DODATEK č. 3
ke Smlouvě o dílo ze dne 20.05.2024 ve znění dodatku č. 1 a č. 2
(dále jen „Dodatek“)

na zhotovení díla „**III/29923 Choustníkovo Hradiště**“.

EVIDENČNÍ LIST ZMĚNY STAVBY

Návrh změn vyvolaných zjištěným skutečným stavem na stavbě III/29923 Choustníkov Hradiště:

Foto výkop ŠD18-ŠD19

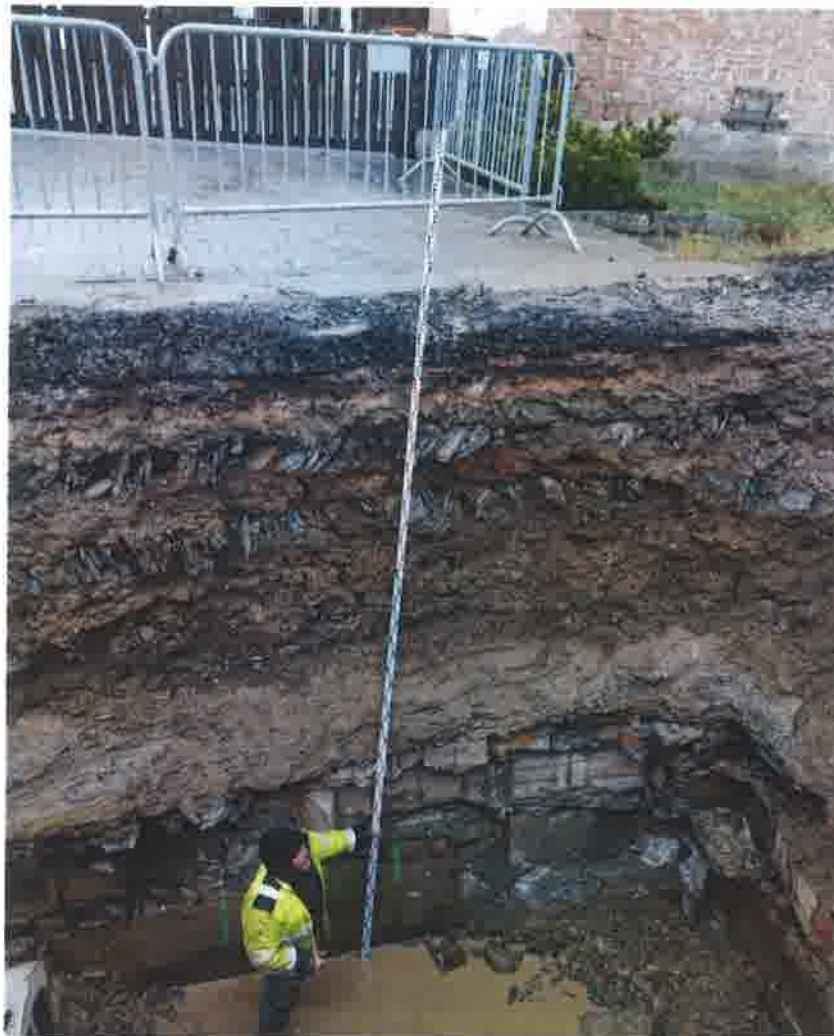
Hloubka (m) pod terénem	Zemina - hornina	ČSN 73 6133
0,00 – 0,70	Navážky – konstrukce podloží komunikace štětová konstrukce ve dvou vrstvách (G3 G-F)	II. (30%)*
0,70 – 2,30	Prachovce až slínovce silně zvětralé až rozložené (R5-R6)	I. (70%)*

ŠD18 – ŠD19

Hloubka výkopu v úseku je 2,4 – 5,0 m
